COMUNE DI VICENZA

ELABORATI DI VARIANTE

**Variante parziale al Piano degli Interventi
Ambito di intervento unitario/coordinato
“A1 SANTA CORONA”**

OGGETTO: VICENZA (VI). Ambito di intervento unitario/koordinato “A1 SANTA CORONA”. Proposta di variante parziale al Piano degli Interventi (PI) per la valorizzazione del compendio ex Palazzo di Giustizia. Parere.

▭ stralcio n. 2

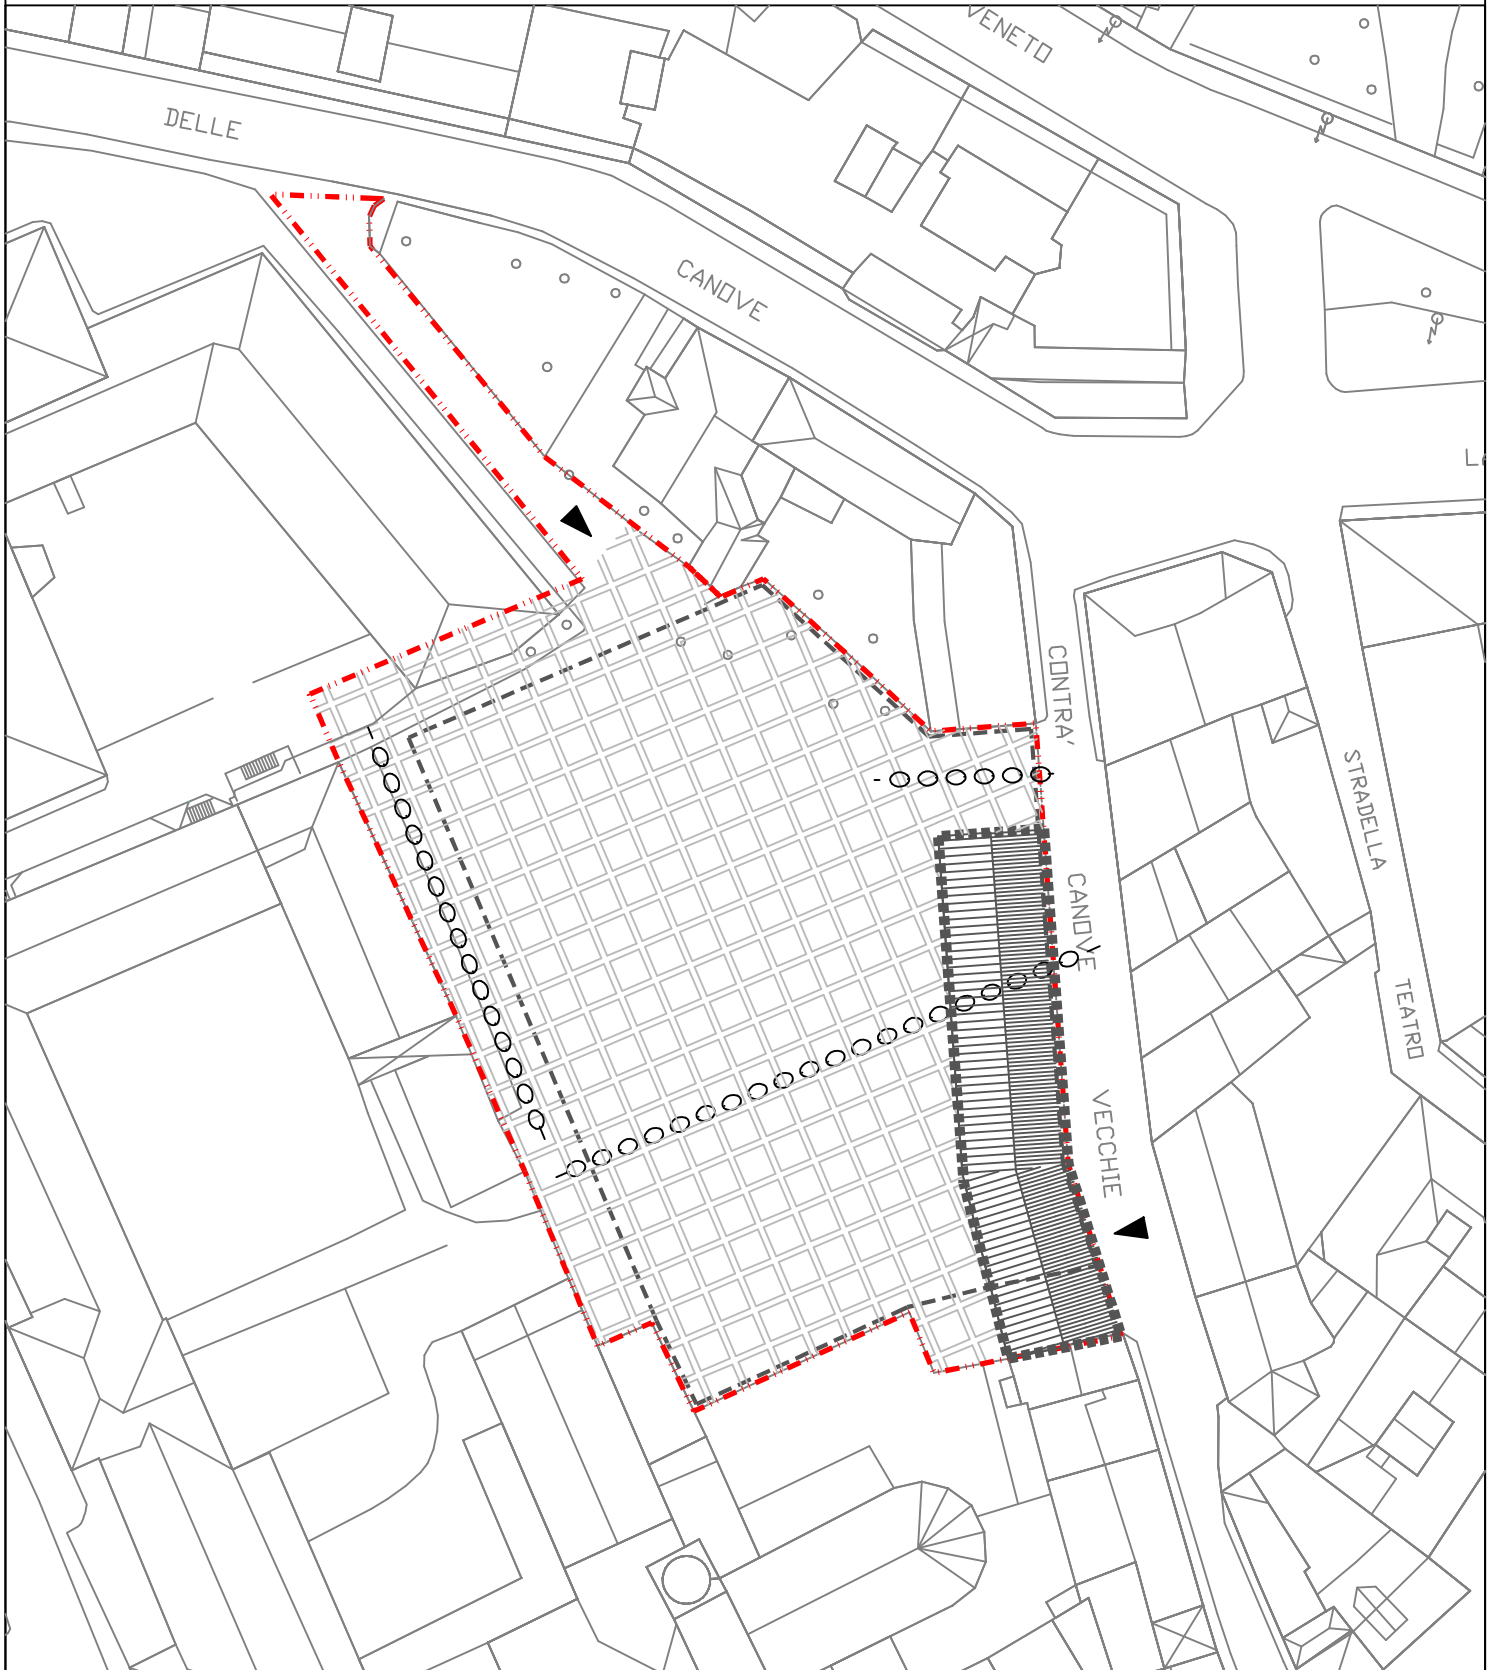
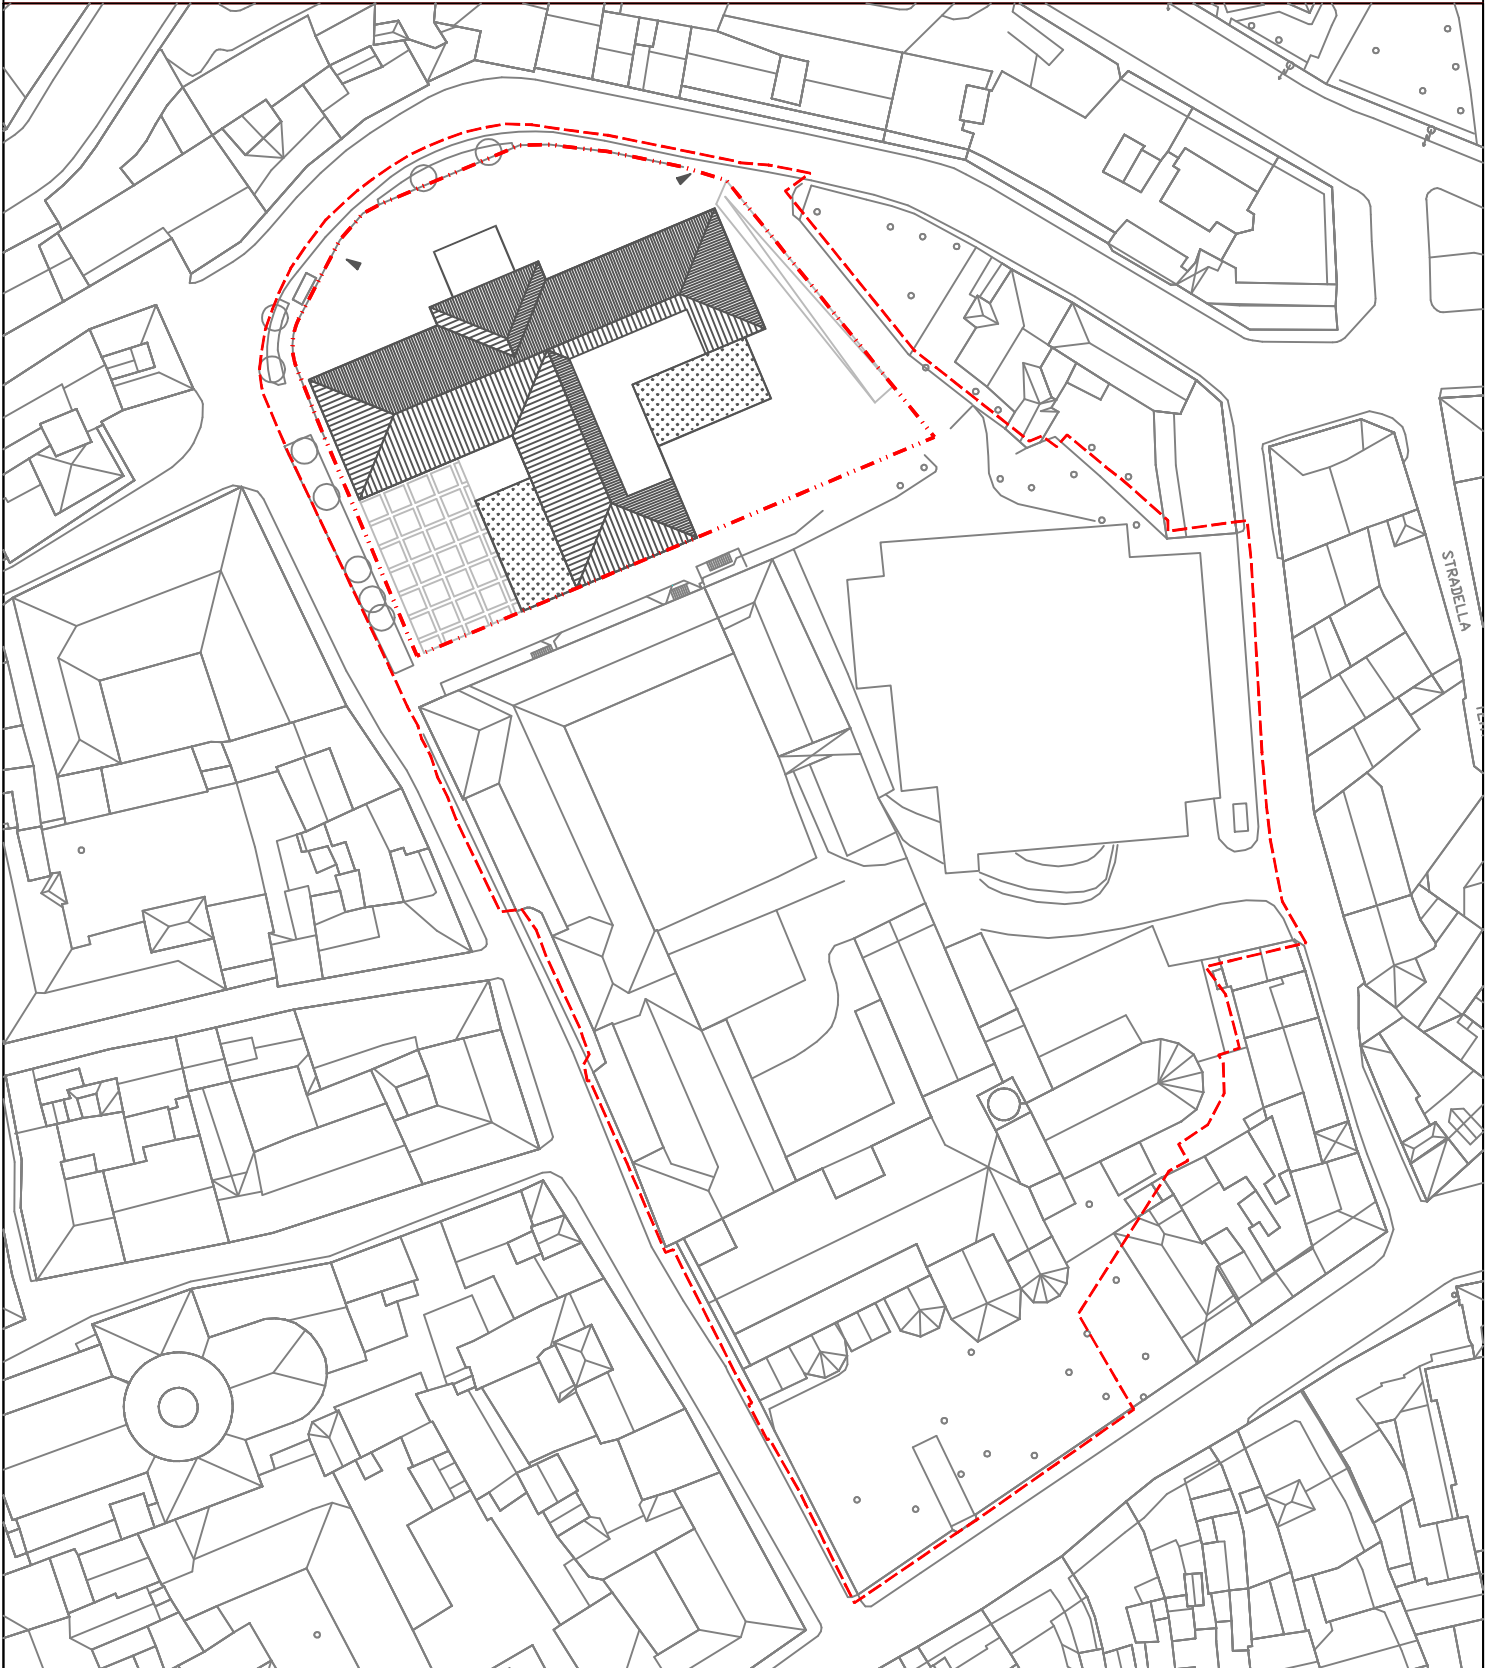
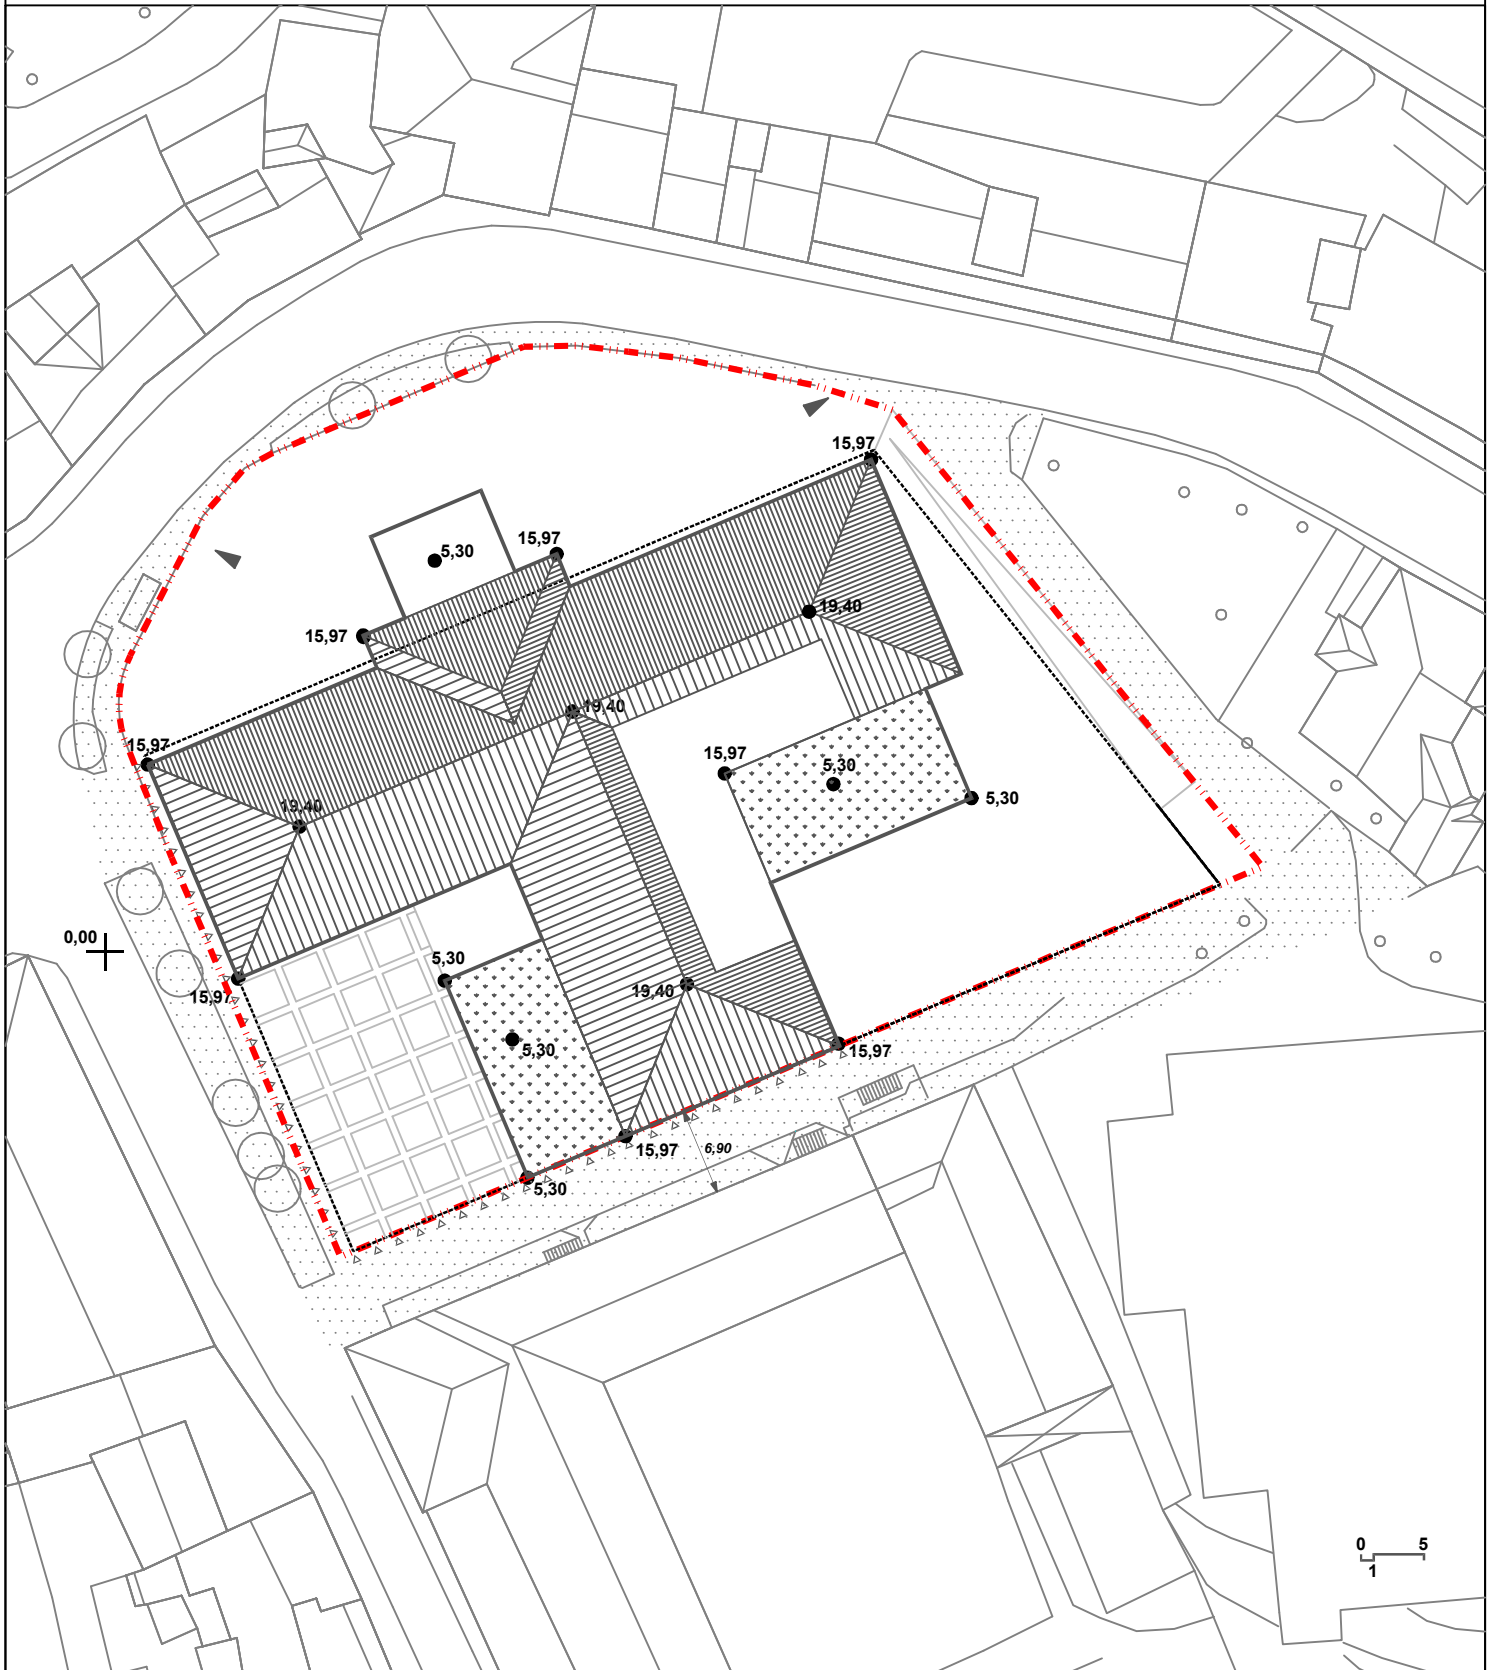
CONSIDERATO che in relazione allo stralcio 2 la ricostruzione della cortina edilizia lungo contrà Canove Vecchie e la qualificazione dell'area a piazza/giardino con la realizzazione di un parcheggio interrato è coerente – per quanto concerne gli aspetti monumentali – con l'obiettivo di ricucire il tessuto storico e valorizzare il decoro urbano, purché vengano rispettate scrupolosamente le prescrizioni della tutela indiretta di cui al DDR 31-03-2009;

2. Per quanto riguarda gli interventi di cui allo **stralcio 2** (contrà Canove Vecchie – Cortina e Parcheggio):

- *Al fine di garantire la ricomposizione filologica del fronte strada, la ricostruzione della cortina edilizia lungo contrà Canove Vecchie dovrà aderire con rigore assoluto alle altezze massime, sagome e rapporti vuoto/pieno imposti dal provvedimento di tutela indiretta DDR 31-03- 2009 ai sensi dell'art. 45 del D.Lgs. 42/2004 e s.m. e i.;*

- *Qualsiasi intervento volto a manomettere e/o alterare il sottosuolo dovrà rispettare la normativa vigente in materia di archeologia preventiva (D. Lgs. 36/2023, art. 41 c. 4 e allegato I.8; D.P.C.M. del 14/02/2022; art. 28 c. 4 del D. Lgs. 42/2004 e ss.mm.ii.), anche attraverso forme di semplificazione, che garantiscano in ogni caso tempistiche e risorse economiche adeguate a sostenere i costi delle operazioni archeologiche propedeutiche all'avvio dei lavori. In particolare si segnala sin d'ora che dati l'elevato potenziale archeologico dell'area non si esclude la necessità di effettuare indagini archeologiche estensive da effettuarsi preliminarmente a qualsiasi opera edile.*

▭ stralcio n. 3

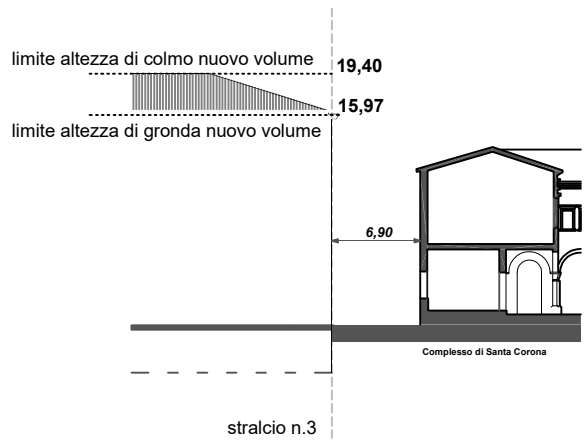
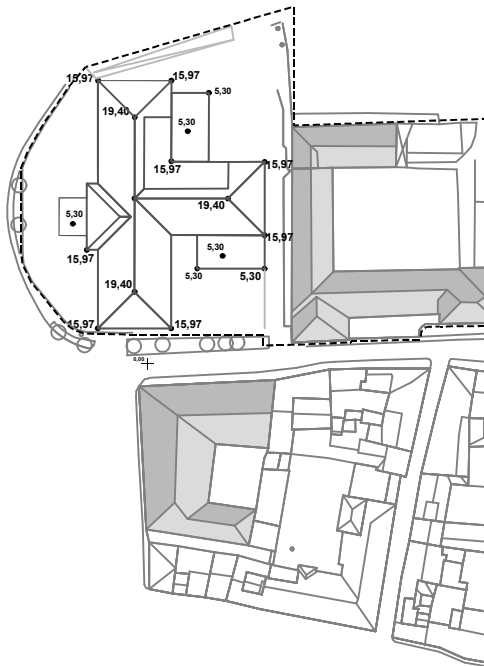
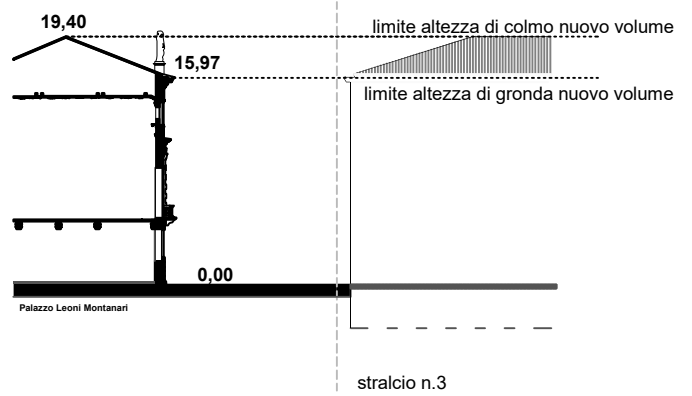
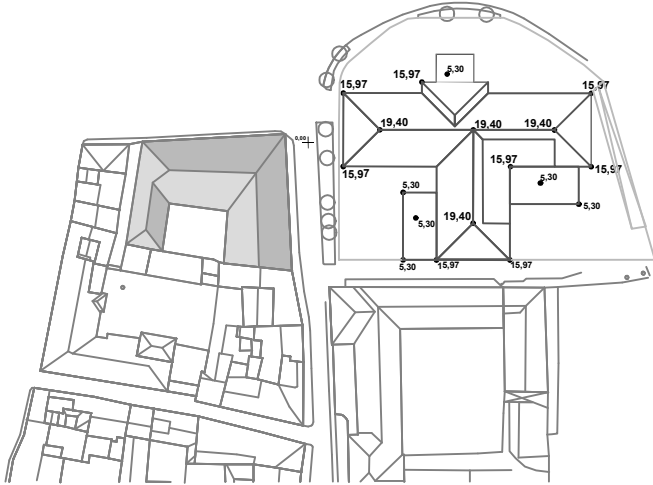
CONSIDERATO che in relazione allo stralcio 3 (ex palazzo di Giustizia), la proposta di sostituzione edilizia con destinazione ricettiva, in luogo di un volume esistente in contrasto con la monumentalità circostante, è potenzialmente coerente, in quanto la previsione di riduzione volumetrica e l'imposizione di allineamenti altimetrici con Palazzo Leoni Montanari sono elementi ritenuti essenziali e favorevoli alla ricomposizione armonica e al miglioramento della percezione del contesto monumentale del fronte su contrà Santa Corona;

3. Per quanto riguarda gli interventi di cui allo **stralcio 3** (ex palazzo di Giustizia):

- *l'intervento di sostituzione edilizia dovrà rispettare tassativamente gli allineamenti altimetrici previsti dalla variante, in particolare non superando le quote di gronda e di colmo di Palazzo Leoni Montanari, in modo da ripristinare un corretto equilibrio volumetrico e visivo su Contrà Santa Corona.*
- *La progettazione definitiva ed esecutiva dovrà essere di elevata qualità architettonica e compositiva. Dovranno essere utilizzati materiali e cromie in armonia con il contesto monumentale del Centro Storico, evitando soluzioni contrastanti e privilegiando l'uso di finiture tradizionali e/o soluzioni contemporanee di pregio.*
- *Nel caso di opere pubbliche o di interesse pubblico qualsiasi intervento volto a manomettere e/o alterare il sottosuolo dovrà rispettare le normative vigenti in materia di archeologia preventiva (D. Lgs.*

36/2023, art. 41 c. 4 e allegato I.8), anche attraverso forme di semplificazione, che garantiscano in ogni caso tempistiche e risorse economiche adeguate per sostenere i costi delle operazioni archeologiche necessarie ai lavori. In particolare si segnala sin d'ora che dati l'elevato potenziale archeologico dell'area non si esclude la necessità di effettuare indagini archeologiche estensive da effettuarsi preliminarmente a qualsiasi opera edile. Analogamente, le opere realizzate da privati che dovessero interessare il sottosuolo dovranno essere preliminarmente sottoposte alle valutazioni della Soprintendenza ai sensi dell'attuali NTO del PAT di Vicenza (art. 14, c. 7, lett. a) e lett. b)), al fine di evitare rinvenimenti in corso d'opera che potrebbero portare a sospensione dei lavori ai sensi dell'art. 28 c. 2 del D. lgs. 42/2004 e ss.mm.ii. e/o necessità di importanti modifiche del progetto. In particolare si segnala sin d'ora che dati l'elevato potenziale archeologico dell'area non si esclude la necessità di effettuare indagini archeologiche estensive da effettuarsi preliminarmente a qualsiasi opera edile.
